第1回「島地川ダム水質改善検討委員会」議事録要旨

日時：平成20年3月5日（水）14:00～16:00

【補足事項】会議資料の改正

図1-8 底層水質の経年変化（平成5～18年度，M1値の年平均）
（項目：水温，DO，電気伝導度，ヒ素，Fe，Mn）

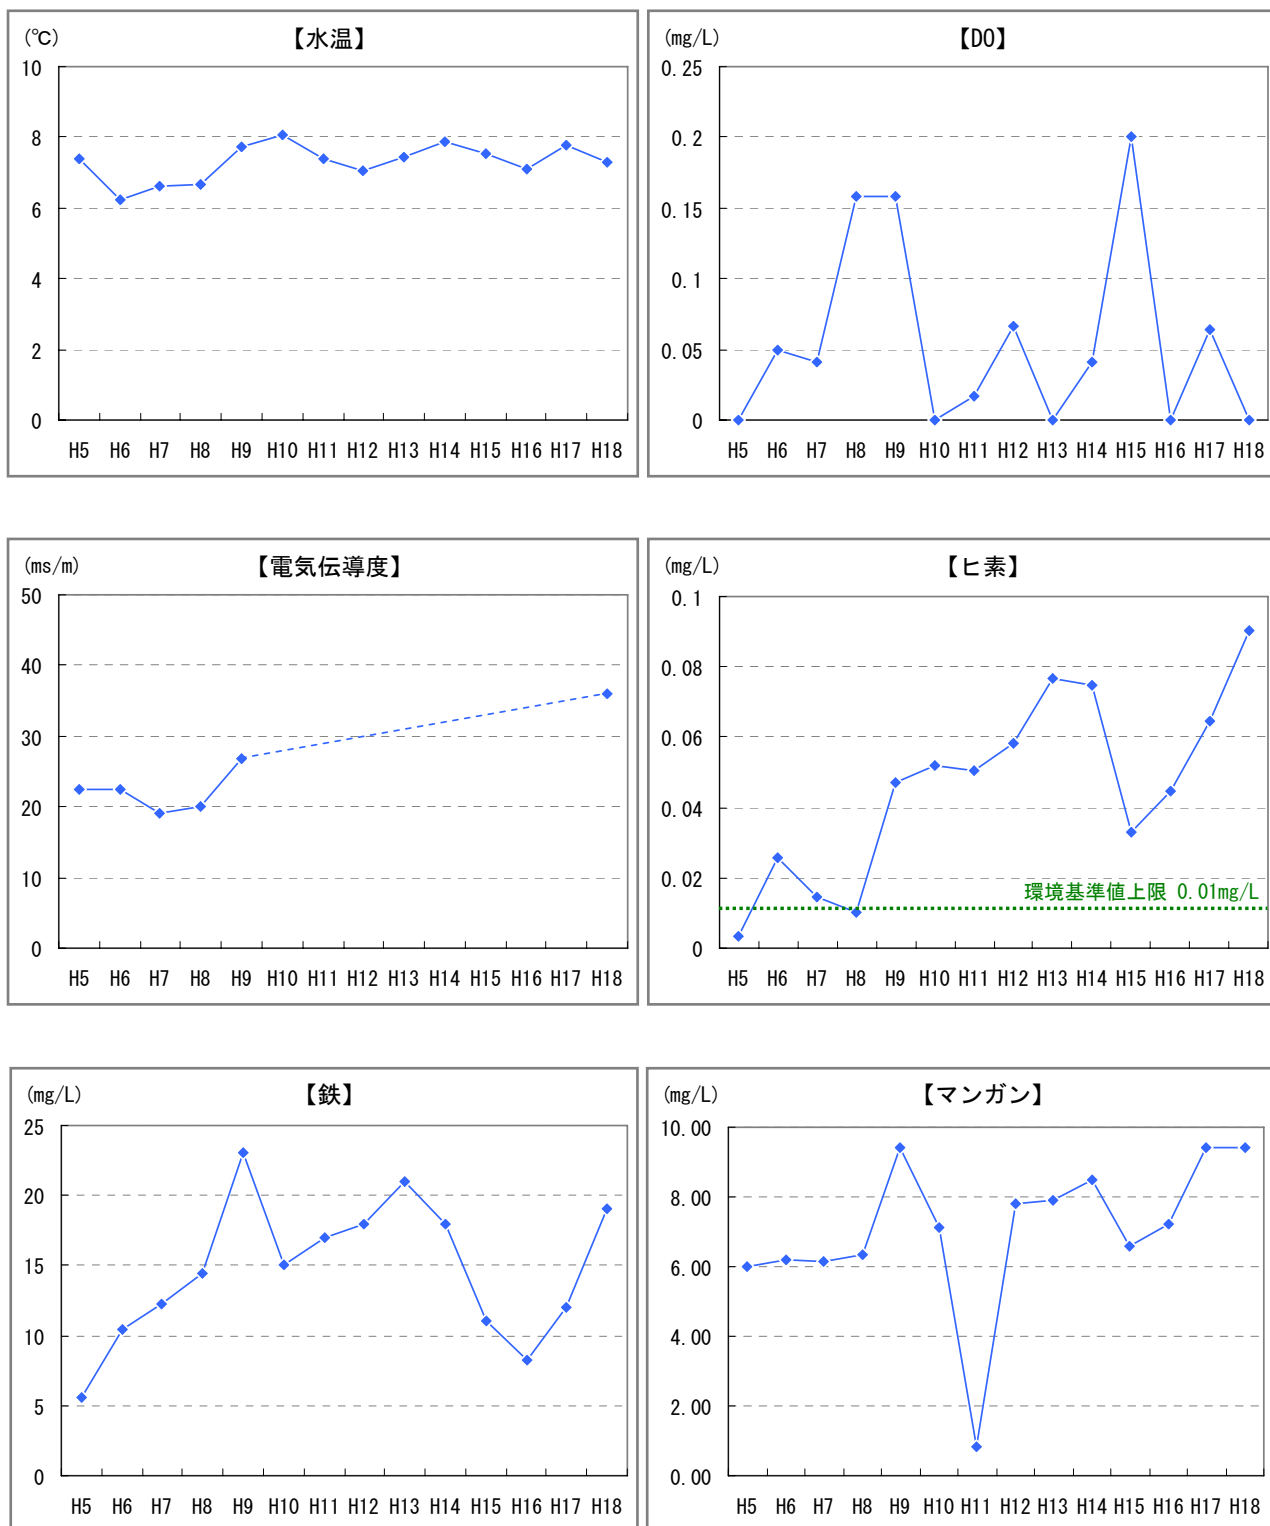
平成17年の底層水質について、鉄、マンガンが極端に低下しているが、ヒ素濃度は落ちていない。出水等で一時的に鉄、マンガン濃度が低下した可能性があり、調査時期と出水等の関係について、確認する必要がある。

標記につきましては、A 委員の指摘を踏まえて検証いたしました結果、H17 年度の定期水質調査結果 M1・底層につきましては、以下のデータの誤りが確認されました。改正させていただき、お詫び申し上げます。

図 1-8 における H17 鉄、マンガン濃度の修正

項目	修正前（誤）	修正後（正）
鉄（溶解性鉄）	0.19 mg/L	12.0 mg/L
マンガン（溶解性マンガン）	0.66 mg/L	9.4 mg/L

鉄、マンガン濃度の一時的な低下については、濁水による水位低下や冬季循環開始時期との関係が考えられるが、平成17年の具体的な状況と原因までは現時点で把握していない。ヒ素は年12回の平均値であるが、鉄、マンガンは年1回の11月の調査結果であり、平成17年の経年変化を確認する。
